SERVICE-INFO

Konstrukční změna napínací kladky 531 0779 10

Objednací č.: 531 0779 10

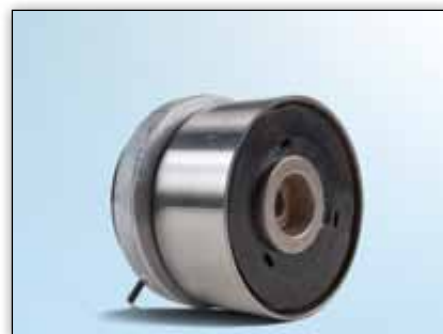
Na základě neustálého vývoje našich produktů byla změněna konstrukce napínací kladky 531 0779 10.

Tato servisní informace ukazuje optické rozdíly (viz obrázek 1 až 4) obou verzí.

V přechodové fázi může docházet ke smíšeným skladovým zásobám.

Obě napínací kladky splňují technické specifikace a mohou být bez omezení používány pro výše uvedená vozidla.

Pro napínání ozubeného řemenu se změněnou napínací kladkou používejte prosím pro pootočení excentru Inbus klíč 6 mm.

Je nutné dbát na montážní pokyny změněné napínací kladky, které jsou v balení přiloženy!
